指南编号/Guideline No.E-15(202401)

## E-15 不间断电源装置(UPS)

生效日期/Issued date: 2024年01月01日

本版本主要修改内容及生效时间:

图 3.5 线路互动式 UPS 单元

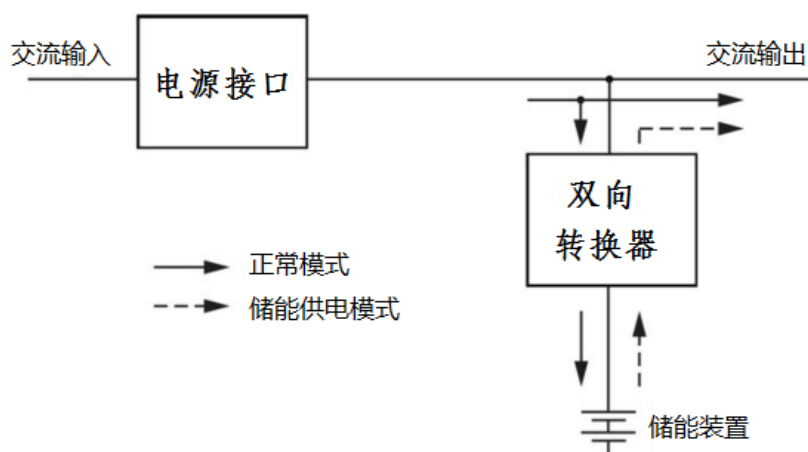
在正常运行方式下，由 UPS 逆变器或电源接口向负载供电。当输入电源超出预先设定的电压和频率限值时，负载转由储能供电，电源接口切断输入电源的后备式 UPS 装置。

删除的内容: 是一种离线式 UPS 单元，在输入电源超出预设的电压和频率限值时，将由旁路供电切换到储能供电模式。
